**CCR-VIA -- COMITATO DI COORDINAMENTO REGIONALE PER LA
VALUTAZIONE D'IMPATTO AMBIENTALE**

Giudizio n° 2797 del 22/06/2017

Oggetto Sostituzione della seggiovia quadriposto "Fontari-Campo Imperatore" con una seggiovia ad ammortamento automatico con veicoli a 6 posti denominata "Campo Imperatore-Osservatorio"

Istruttoria Tecnica
Progetto

Figura 1: Ubicazione su carta topografica IGM del progetto previsto nel 2014 e del tracciato dell’impianto da sostituire (dallo SIA 2014).

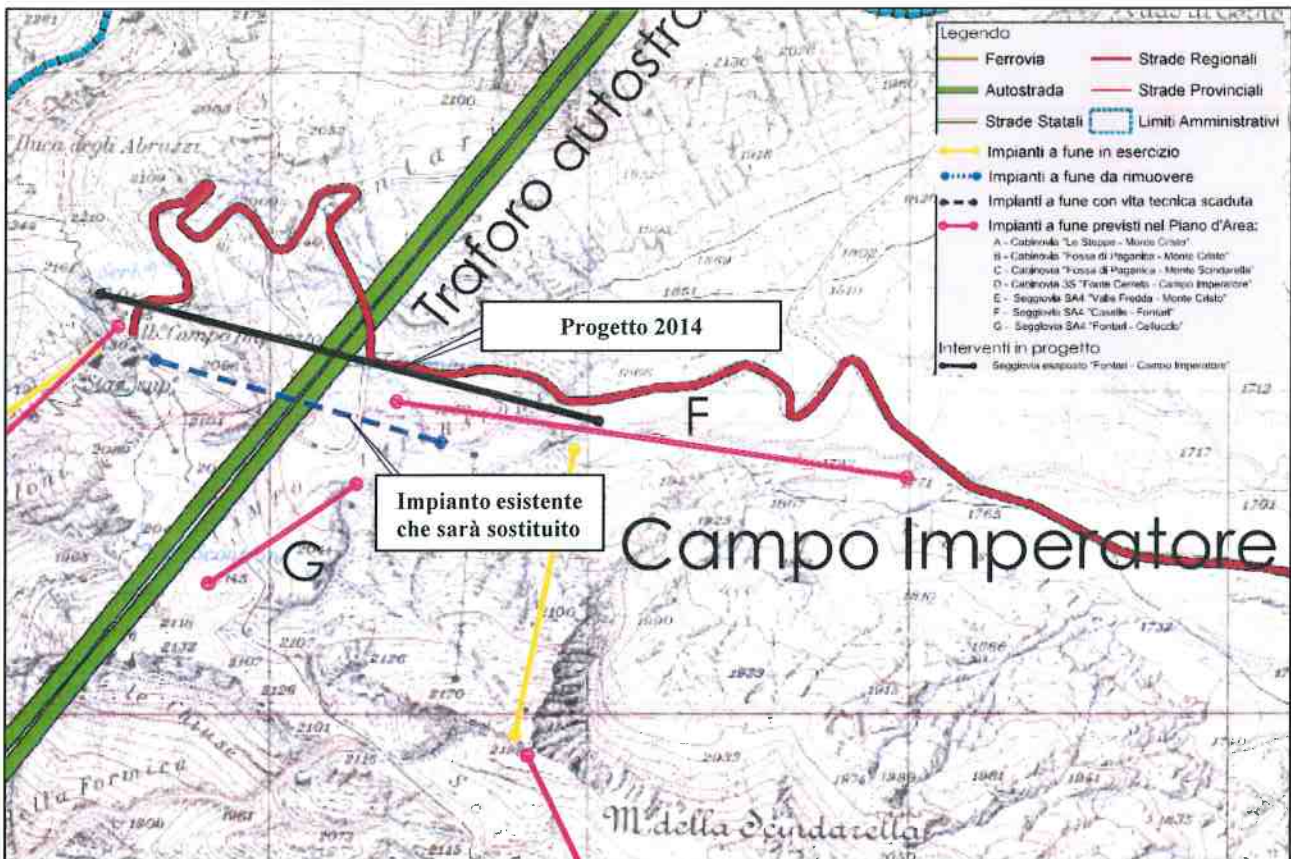
Il progetto iniziale, presentato nel 2014, prevedeva la sostituzione della seggiovia esistente con una seggiovia ad ammortamento automatico con seggiole esaposto aperte, uno spostamento del tracciato dell’impianto di circa 180 m verso nord ed un allungamento dello stesso da ca. 960 m a ca. 1600 m (Fig. 1).

Figura 2: Ubicazione su IGM del progetto attuale che prevede la sostituzione dell'impianto esistente (da elaborato 1.3).

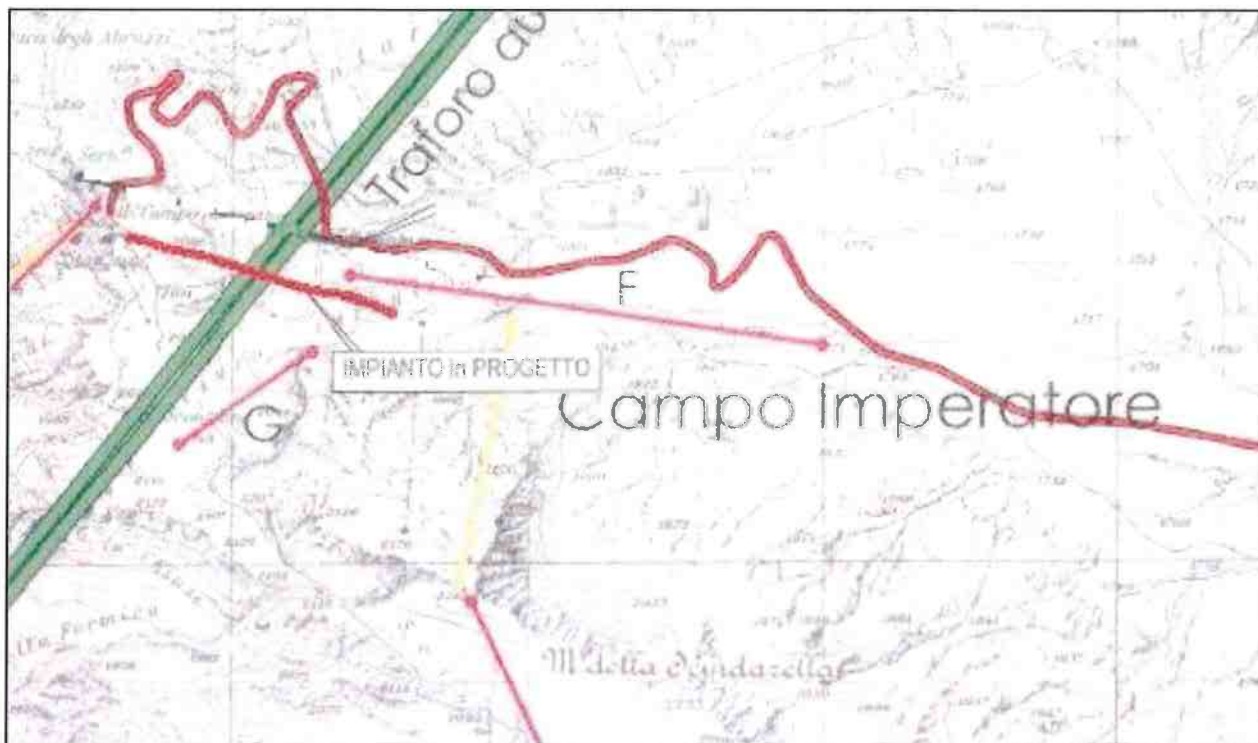
A seguito del giudizio n. 2588 del 03/12/2015, il CCR-VIA ha richiesto che la localizzazione dell’impianto si sovrapponesse fedelmente al tracciato dell’impianto esistente, pertanto il Centro Turistico del Gran Sasso ha trasmesso nuova documentazione, tra cui una “relazione tecnica generale” e nuovi elaborati progettuali. Nella relazione si legge che il nuovo progetto prevede la realizzazione nel Comune di L’Aquila, Località Campo Imperatore, di un impianto a fune alta denominato “CD6 FONTARI – CAMPO IMPERATORE” che andrà a sostituire l’impianto esistente (Fig. 2).

Figura 3: Ricostruzione e demolizione della stazione di valle, in pianta e in sezione (da elaborato 6.1).

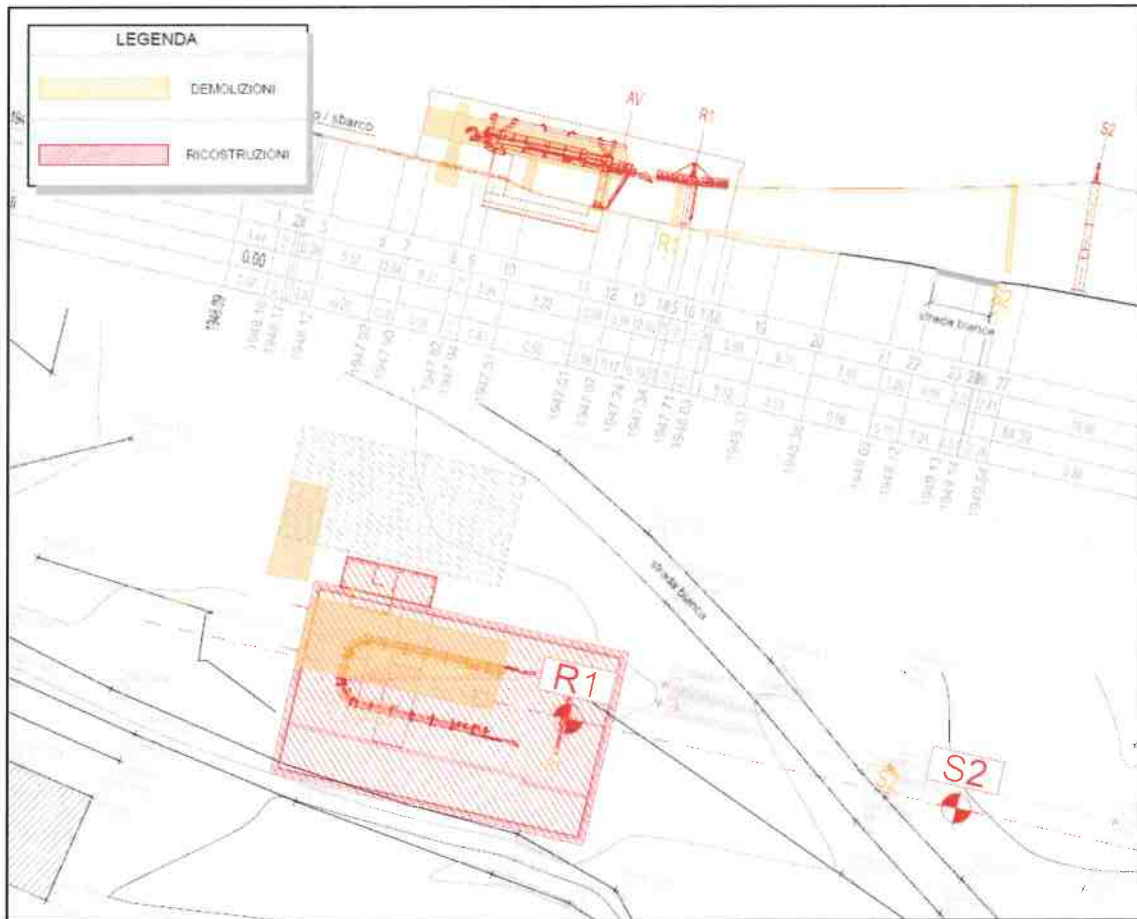
Nell'elaborato 6.1, in cui si confrontano l'impianto esistente e quello di progetto, si nota che i punti di partenza e di arrivo coincidono, si riscontra una piccola traslazione del tracciato a valle, che può essere stimata in circa 3 m; tale traslazione viene ridotta lungo il percorso fino ad annullarsi a monte (Figg. 3-5). La motivazione di tale scelta, probabilmente dettata da questioni di carattere tecnico, non è riportate nella relazione generale,

Dall'analisi degli elaborati di progetto risulta che gli edifici annessi alle stazioni di monte e di valle occuperanno superfici planimetriche maggiori di quelle esistenti (confronto giallo – rosso) (Figg. 3-5).

Figura 6: Stralcio della sezione altimetrica, confronto esistente e di progetto (da elaborato 6.1; si veda Fig. 5 per la legenda).

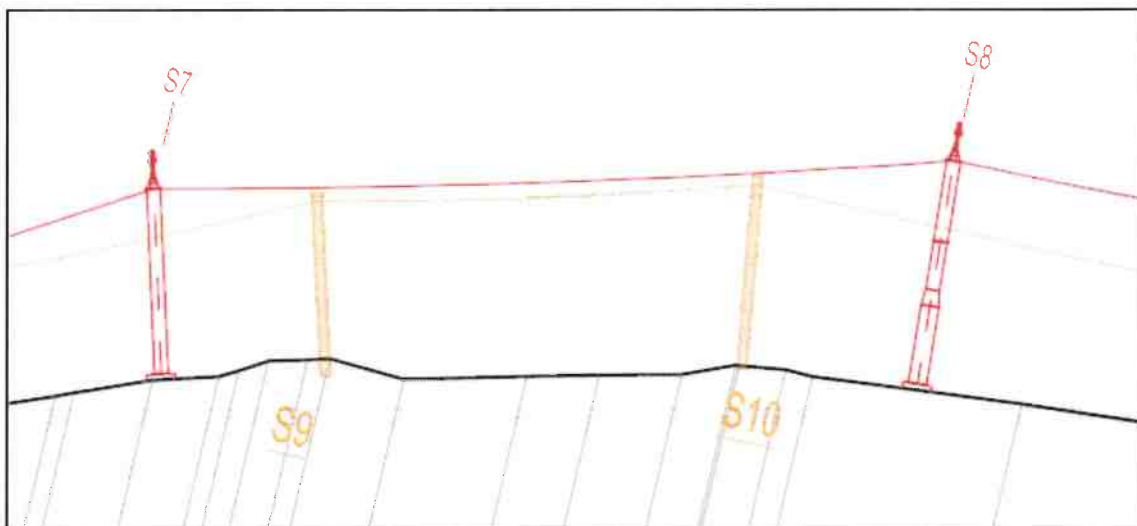
Dall'elaborato grafico si evince che la linea di quota della fune di traino segue pressappoco il profilo altimetrico dell'impianto esistente, seppure le altezze e le posizioni dei sostegni della seggiovia risultano essere posizionati in maniera differente da quello esistente. (Fig. 6).
